Concours de conception architecturale en deux étapes

Réaménagement de la Cité parlementaire – Îlot 2

à Ottawa

Documentation

Présentation 9006

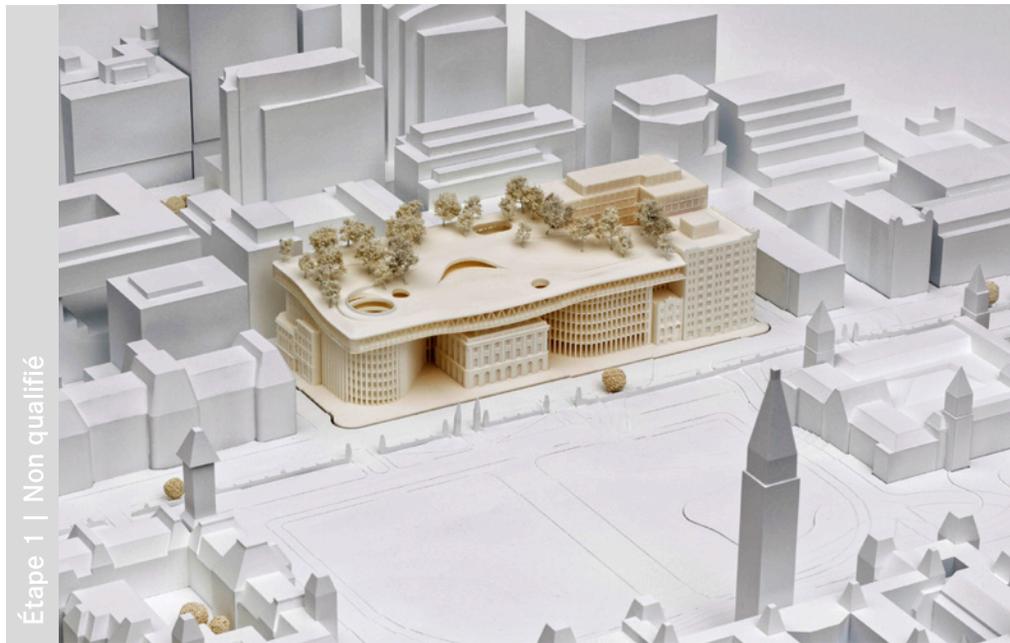
Ce projet a été reconnu pour ses concepts forts, son parti et sa clarté, et son approche audacieuse de l'îlot général.
